Autorité environnementale

Avis délibéré de l'Autorité environnementale sur le prélèvement des eaux du champ captant du Ventillon à Fos-sur-Mer (13)

n°Ae : 2017-31

Figure 2 : Ressources en eau utilisées par le GPMM (sources : étude d'impact)

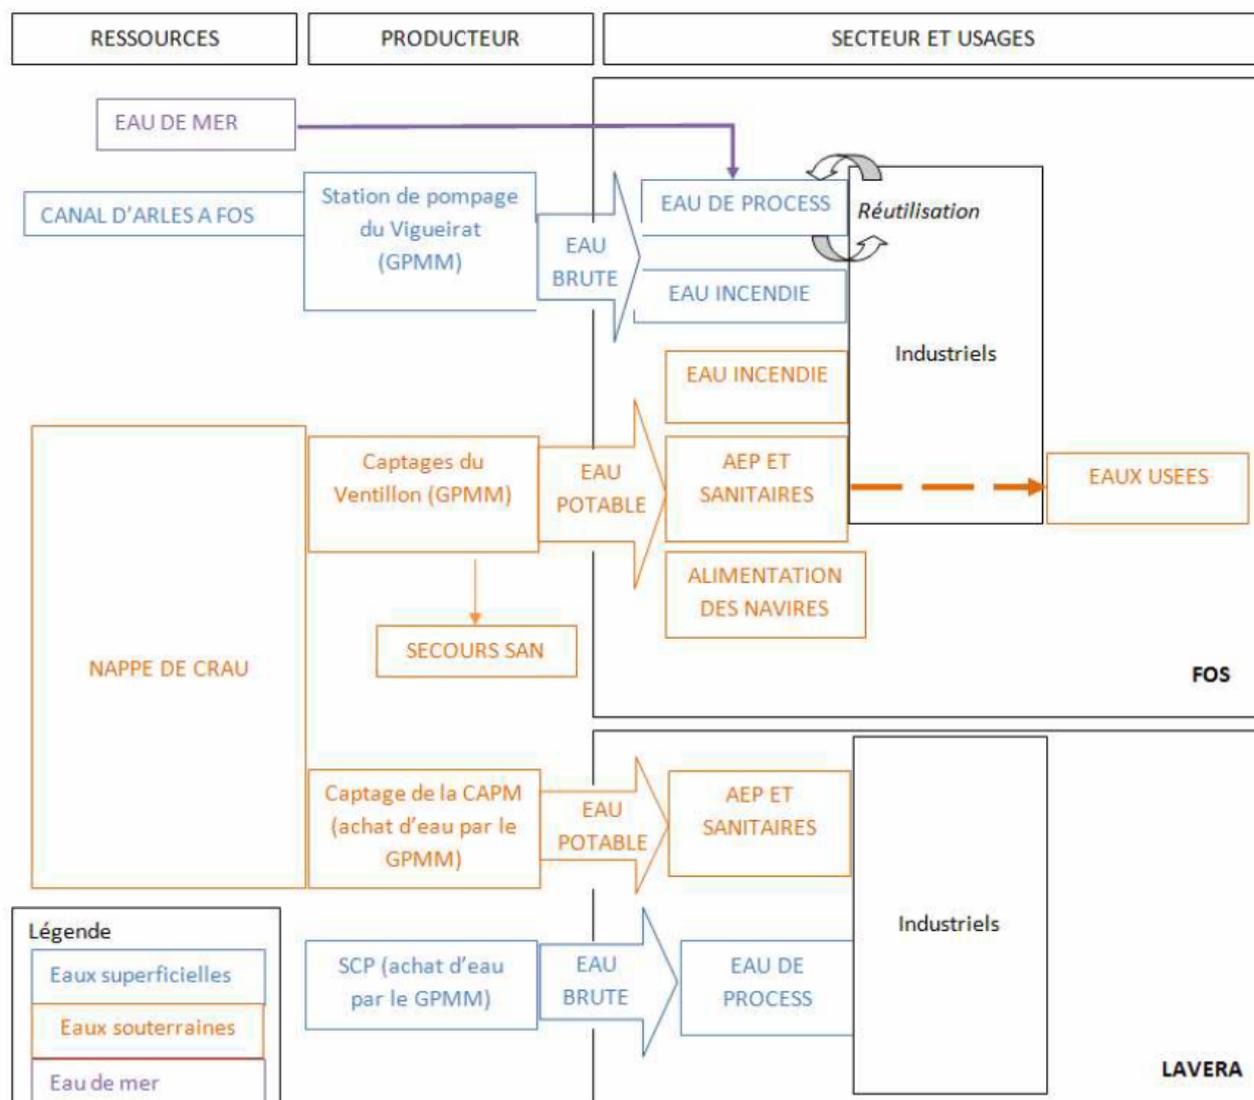
Le dossier précise que la distribution d'eau brute par le canal d'Arles à Fos représente annuellement 20 millions de m³, pour 3 millions de m³ d'eau potable issus de la nappe de Crau, mais n'indique pas ce que représentent l'achat d'eau à la société du canal de Provence (SCP) ni l'usage d'eau de mer pour les eaux de process. Le secours apporté au syndicat d'agglomération nouvelle (SAN) Ouest Provence² ne concerne que quelques milliers de m³ annuels.
